改善箇所説明図

改善の内容

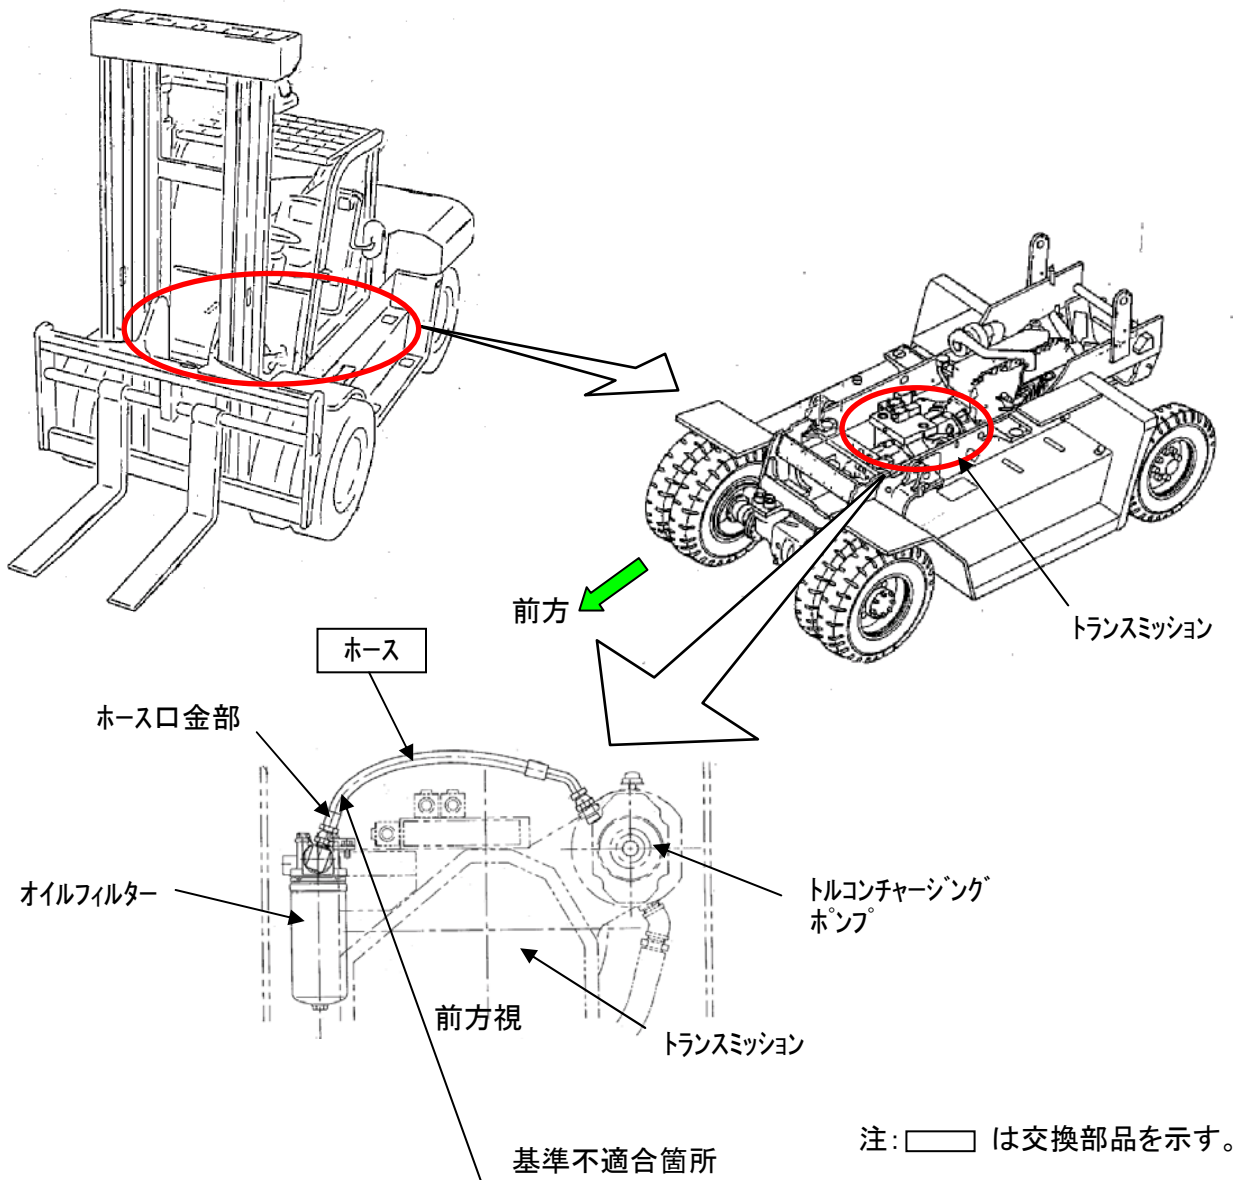
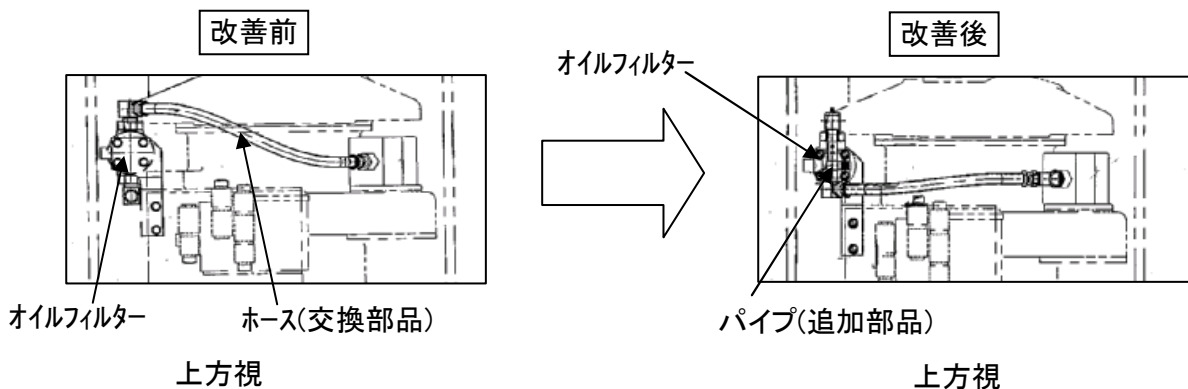
トルクコンバータの潤滑用ホースの組付け作業指示が不適切なため、オイルフィルター接続部のホース口金部付近が変形しているものがある。そのため、そのまま使用を続けると、潤滑油の圧力変動により当該ホースのゴム部分と口金部分が干渉し、ホースが損傷して潤滑油が漏れ、最悪の場合、火災に至るおそれがある。

全車両、ホースを対策品と交換し、パイプを追加する。

オイルフィルターへのホース取付位置が異なるため、外観から容易に識別できる。
